**Projet photovoltaïque flottant - commune de Bischoffsheim
(67)**

**Mémoire en réponse à l'avis conjoint de la Mission
Régionale d'Autorité environnementale Grand-Est sur le
projet photovoltaïque flottant et sur le projet de mise en
compatibilité du PLU de Bischoffsheim**

Demande de permis de construire PC 067 04523 R0017

Date : 17/01/2025

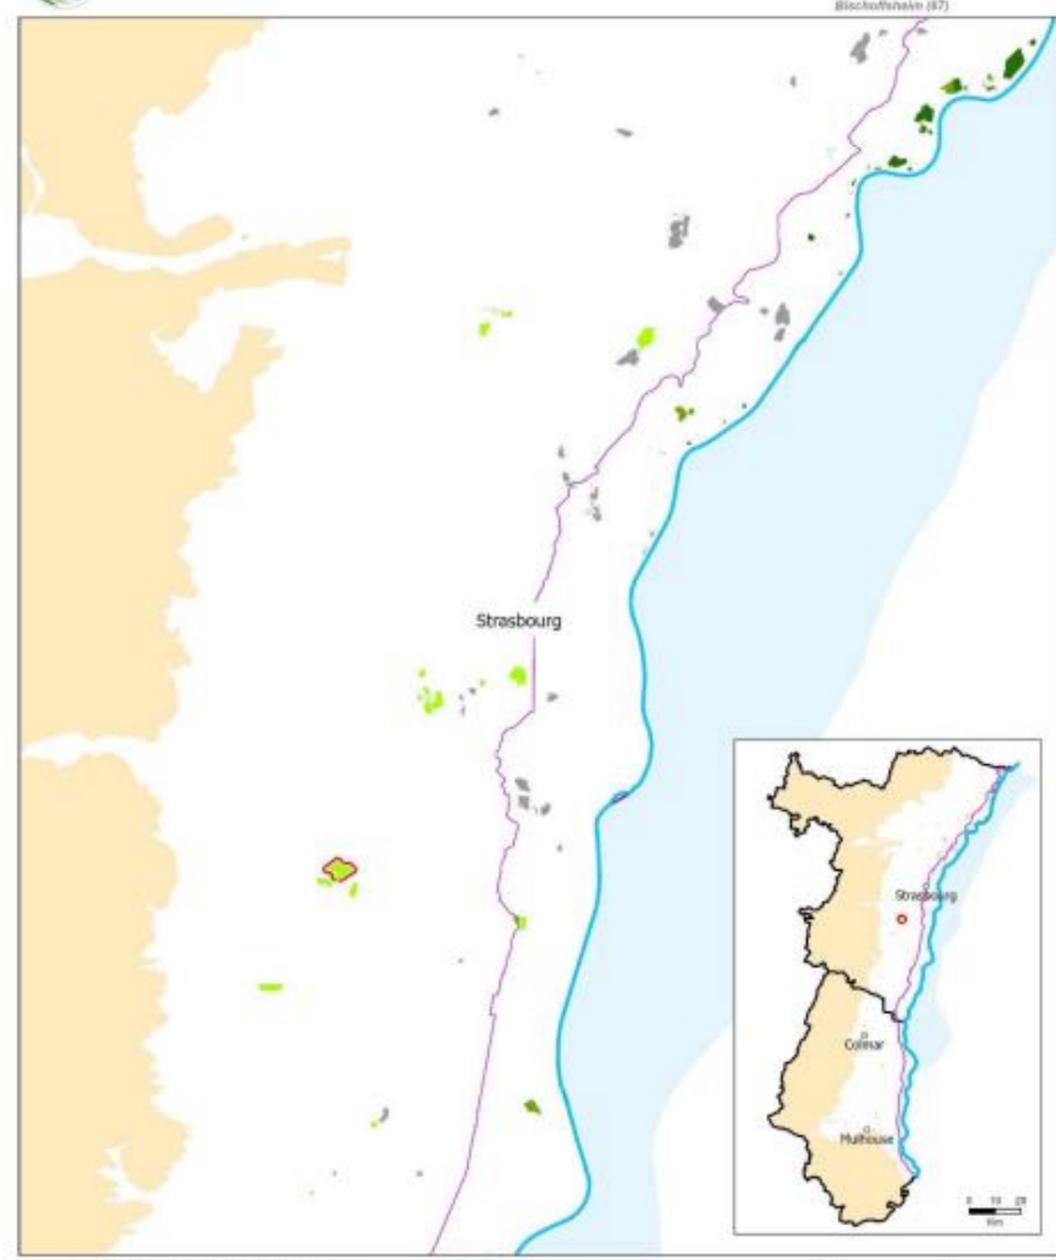
L'Ae recommande au pétitionnaire de justifier le choix du site d'implantation de la centrale après comparaison d'alternatives possibles sur la base de critères environnementaux, notamment celui des milieux naturels et de la biodiversité (vaste territoire humide de la bande rhénane qui s'inscrit lui-même dans la grande vallée du Rhin), pour démontrer que le site retenu, son aménagement et les choix technologiques, après une analyse multicritère, sont de moindre impact environnemental.

À défaut, l'Ae recommande au pétitionnaire d'éviter l'implantation de projets photovoltaïques flottants sur cet espace à forte valeur écologique qu'est la vallée du Rhin.

Générale du Solaire a demandé à Ecosphère d'analyser la situation des plans d'eau de gravières en Alsace afin de voir les plus importants pour la conservation de la biodiversité.

Une analyse SIG a ainsi été réalisée à partir de la couche surface hydrographique de la BD Topo du 29 mars 2021 en prenant « plan d'eau de gravière » dans le champ nature. Cette information n'a été conservée que pour les régions naturelles du fossé rhénan telles que définies par la DREAL Grand Est dans ses cartes de sensibilité sur les espèces : Hardt, Bande rhénane, Plaine alluviale sous-vosgienne, Ried Centre-Alsace, Ried de la basse Bruche, Ried et la terrasse alluviale de la Lauter, Ried et la terrasse alluviale de la Zorn, Ried Nord, Bruch de l'Andlau (dont Bischoffsheim), Terrasses loessiques du Bas-Rhin, Rieds et terrasses de la Moder et de la Sauer intermédiaires. Un total de 518 gravières a ainsi été intégré dans la base géoréférencée (un peu plus de 2.650 ha). Ces données ont alors été intersectées avec les trois statuts Ramsar, ZPS et ZNIEFF de type I. D'une façon générale, la totalité d'un plan d'eau a été prise en compte même si seulement une partie du plan d'eau concerné était comprise dans une des zones à statut. Il s'agit là d'une approche conservative. Enfin, la zone Naturelle Bande rhénane (dont ne fait pas partie le projet de Bischoffsheim) a été isolée.

On peut donc aisément convenir que la moitié des gravières rhénanes ont un intérêt reconnu par l'état ou les scientifiques en particulier au titre des oiseaux. La gravière de Bischoffsheim est concernée par un seul statut : ZNIEFF 1. Elle se situe par ailleurs à moins d'un kilomètre des autres gravières à statut 1 et à plus de 8 km des gravières à statut 2 ou 3. Enfin, la gravière de Bischoffsheim ne se situe pas dans la zone naturelle « Bande rhénane » mais dans celle du « Bruch de l'Andlau ».

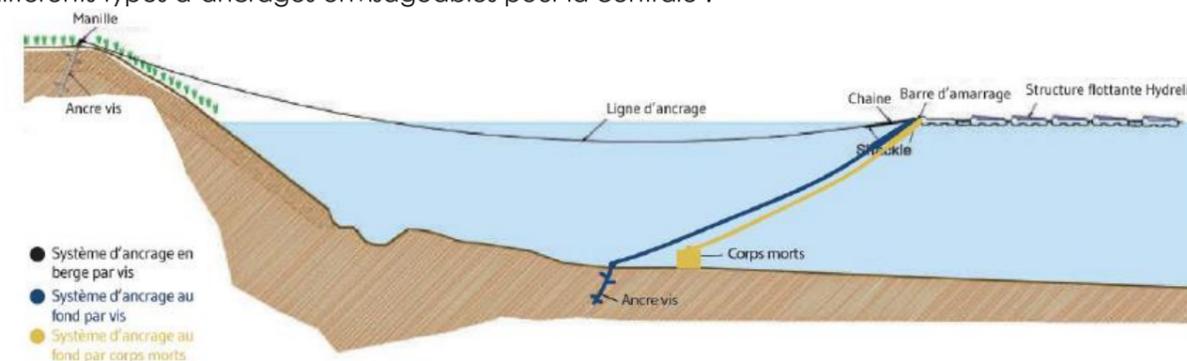
L'Ae recommande au pétitionnaire de comparer les alternatives possibles pour les choix d'aménagement du site choisis et technologiques (choix des fondations pour les tables supports, choix des panneaux : la technologie des panneaux photovoltaïques à installer au regard du risque de pollution et par optimisation du rendement, et des possibilités de recyclage...) de façon à démontrer que le site retenu, son aménagement et les choix technologiques, après une analyse multi-critères, sont de moindre impact environnemental.

Au sujet des panneaux, comme indiqué en page 203 de l'étude d'impact, il existe deux types de modules que nous utilisons aujourd'hui : les modules avec des cellules en silicium cristallin ou des modules avec des cellules en couches minces. Ces deux types de modules sont fabriqués et prévus pour supporter les intempéries et ne génèrent pas de pollution. Quant à leur rendement et plus largement du module de panneau retenu, cela dépend de la stratégie choisie par l'entreprise en fonction du contexte du marché en phase pré-construction (capacité des fabricants à fournir les panneaux dans les délais, tarifs des modules, etc). Il en va de même pour les autres matériaux choisis pour le projet (câblage, postes, etc). Difficile de faire une comparaison à ce stade. Pour le recyclage comme indiqué en page 203, le taux de recyclage des panneaux est de 90% minimum. Ce taux est bien supérieur à tous les appareils que nous utilisons au quotidien (ordinateur, téléphone portable, etc). Les éléments techniques restants sont également recyclables et revalorisables.

Au sujet des flotteurs et comme indiqué dans le dossier, à ce stade ils seront soit en PEHD ou en PP qui sont des matériaux recyclables, compatibles avec la réglementation sur l'eau potable (norme BS6920). En page 227 de l'étude d'impact sont indiquées que les matériaux utilisés seront strictement inertes et ne seront pas de nature à induire une pollution de l'eau. En effet, à titre d'exemple, la technologie Hydrelion est adaptée pour de multiples types de bassins (barrages, réservoirs d'eau potable, lacs de carrière, bassin d'irrigation). Cette technologie, composée de matériaux recyclables en PEHD, a été testée en laboratoire. Elle est compatible avec l'eau potable (conforme à la norme AFNOR BS 6920 : 2000) et validée par le Bureau Véritas et ONERA (expert dans les études de fluide dynamique). Ainsi, ces flotteurs supportent des vents jusqu'à 210 km/h. Ils résistent au vieillissement UV plusieurs dizaines d'années et supportent des charges de neige jusqu'à 70 daN/m². Ils résistent également à des températures allant de -10 à 50°C.

Enfin, concernant les ancrages, en page 205 de l'étude d'impact les différentes solutions d'ancrage sont indiquées (ancrages sur berge, ou en fond de bassin à partir d'ancres, de vis, de pieux ou de corps mort). En attendant les résultats de l'étude géotechnique, nous envisageons une solution de moindre impact, à savoir les vis mises en place dans le fond du plan d'eau. Les solutions de moindres impacts équivalentes aux vis sont les ancres et les pieux enfoncés dans le fond du plan d'eau. Pour les corps morts, ces derniers sont généralement en béton inerte mais sont de taille et de volume beaucoup plus conséquent générant des impacts supérieurs aux solutions précédentes. Quant à l'ancrage sur berge, il n'a pas été retenu pour éviter les impacts sur les berges, zones à fort enjeu. Ci-dessous le schéma avec différents types d'ancrages envisageables pour la centrale :
